Objet : Demande de modification de l'installation

Chaufferie Centrale Bordeaux Rive Droite

Rapport de l'Inspection des installations classées
à
Monsieur le Préfet de Gironde

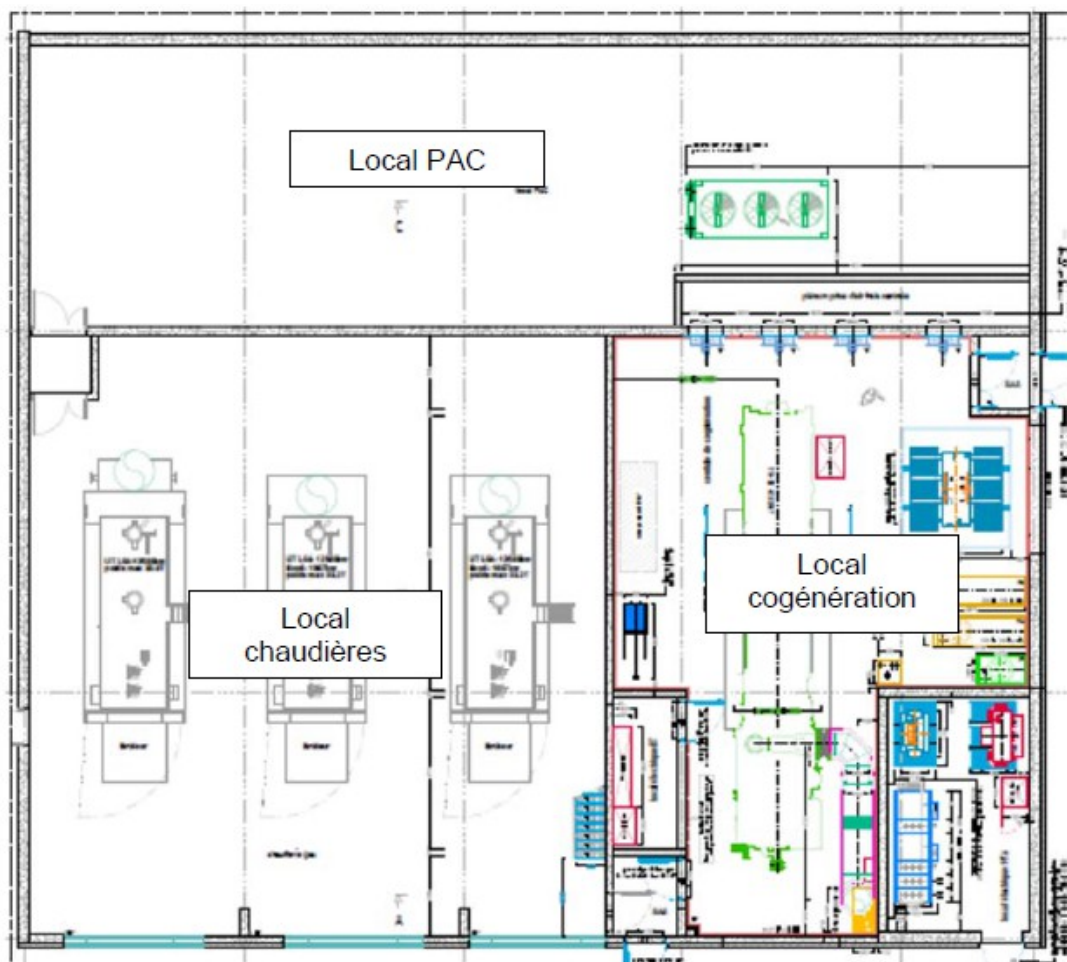
Les modifications envisagées de l'installation sont les suivantes :

Situation autorisée par l'arrête préfectoral du 7 mai 2019	Modification projetée
<p>3 chaudières gaz de 14,9 MW chacune</p> <p>soit une puissance thermique nominale de 44,7 MW</p>	<p>2 chaudières gaz de 13,571 MW</p> <p>1 chaudière gaz de 6,816 MW</p> <p>1 moteur cogénération gaz de 10,740 MW</p> <p>soit une puissance thermique nominale de 44,7 MW</p>

La cogénération est un mode de production simultanée de chaleur utile et d'électricité. Dans le cas de PGE, la cogénération permettra de :

La chaudière de cogénération fonctionnera moins de 500h par an.

Le moteur de cogénération sera implanté dans un local séparé des trois chaudières gaz. Le plan de l'installation est le suivant :

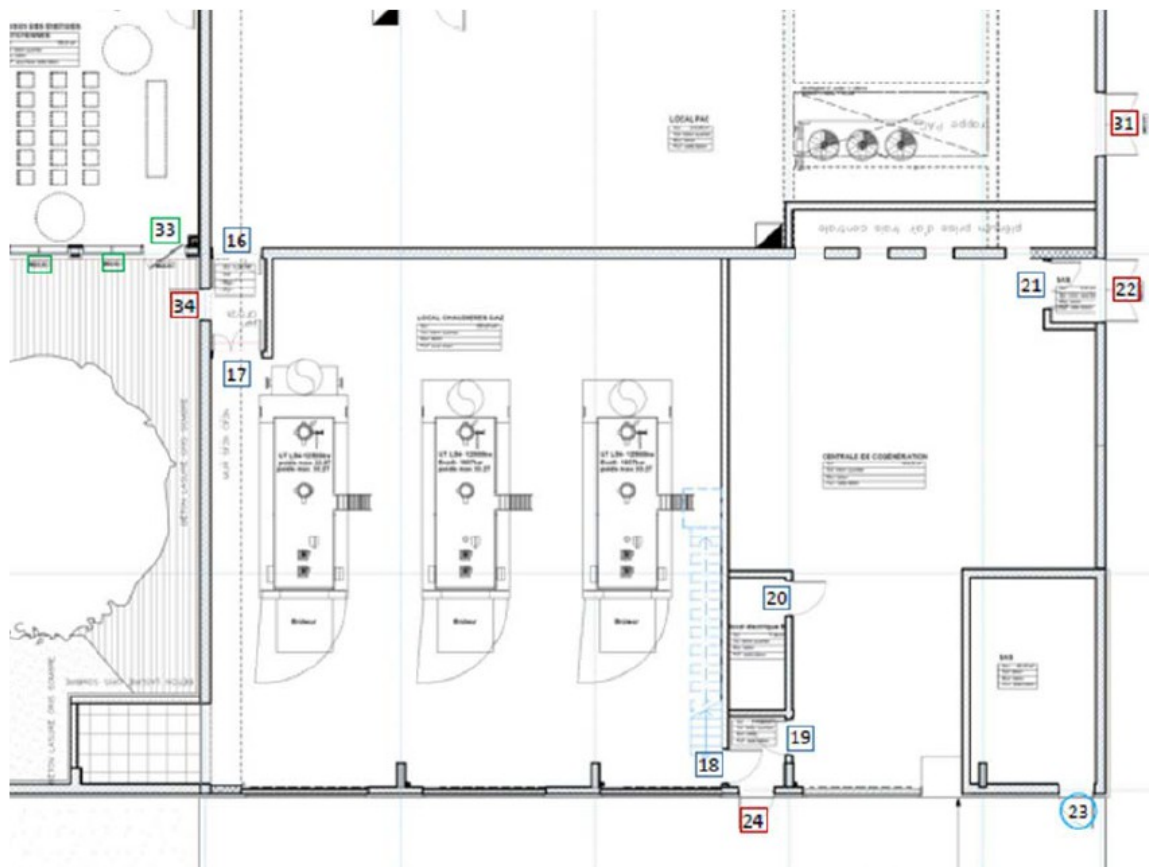
Dans le cadre de la mise à jour de son analyse des risques, l'exploitant a retenu l'analyse des deux scénarios suivants :

- Explosion due à la perte de confinement de gaz naturel à l'intérieur de la chaufferie (mise à jour du scénario déjà existant lié à la modification de volume de la chaufferie du fait de la création d'un local cogénération).
- Explosion due à la perte de confinement de gaz naturel à l'intérieur du local cogénération (nouveau scénario)

L'analyse de ces scénarios montre qu'aucun effet ne sort du site.

Les hypothèses de modélisation retiennent des parois soufflables.

Le local cogénération possède les surfaces soufflables suivantes : mur fusible et porte (métallique) en façade (16,5 m²) et conduits d'évacuation (ventilation) de la surpression en toiture (4 m²)

En lieu et place des portes EI 120 prévues par l'arrêté ministériel, l'exploitant indique :

Le mur réalisé entre le local chaudières et le local PAC est en béton REI120. La communication entre ces 2 locaux se fera par un sas composé de 2 portes EI60.

Il en est de même entre le local chaudières et le local cogénération. La communication se fera également par un sas muni de 2 portes EI60.

Ainsi, les ouvertures effectuées dans les parois REI120 seront toutes séparées par a minima 2 portes EI60 de l'extérieur.

Les portes 16, 17, 18, 19, 21, 22, 34 et 24 sont EI 60. Les sas sont réalisés en béton ayant des caractéristiques REI120.

La mesure compensatoire proposée par l'exploitant permet d'assurer un niveau de sécurité équivalent et l'inspection propose d'aménager l'article 18 de l'arrêté du 3 août 2018 comme suit :

*-les ouvertures effectuées dans les parois REI 120 (passage de gaines et canalisations, de convoyeurs...) sont munies de dispositifs assurant un degré coupe-feu équivalent. **Les accès aux installations sont assurés par un sas en matériau REI120 équipé de porte EI 60 de part et d'autres.***
